第391回 核燃料施設等の新規制基準適合性に係る審査会合
京都大学複合原子力科学研究所

2020年12月24日に原子力規制委員会に提出した「京都大学複合原子力科学研究所 原子炉設置変更承認申請書（臨界実験装置の変更）」（20京大施環化第101号）の変更比較表を別紙に示す。

京都大学複合原子力科学研究所 原子炉設置変更承認申請書(臨界実験装置の変更) 変更比較表
(該当箇所のみを記載、変更箇所は下線部)

第 5-1 図 原子力関係組織図

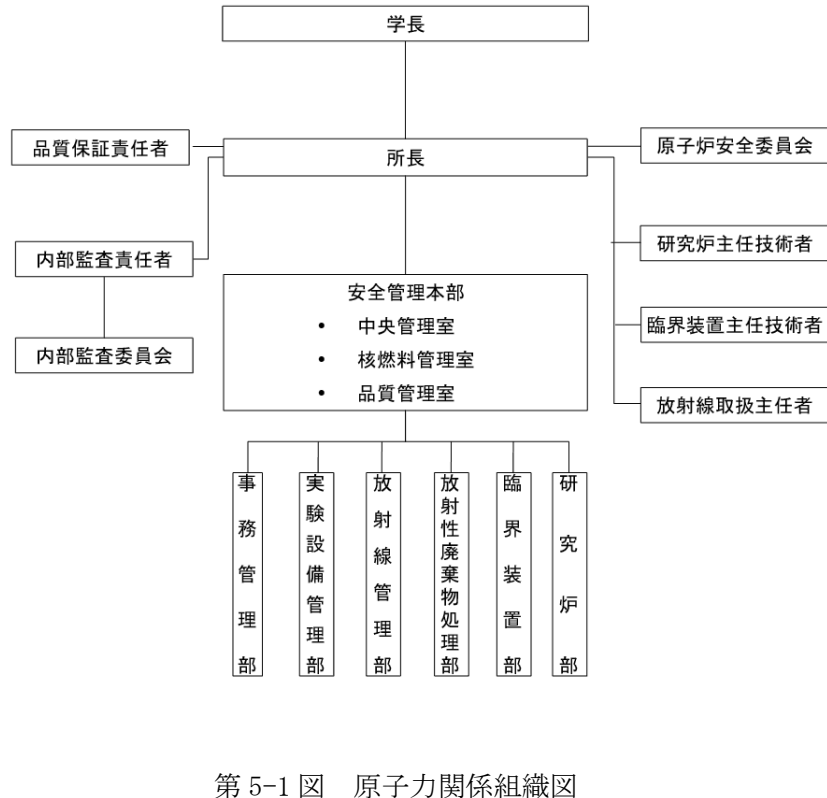
組織図の変更
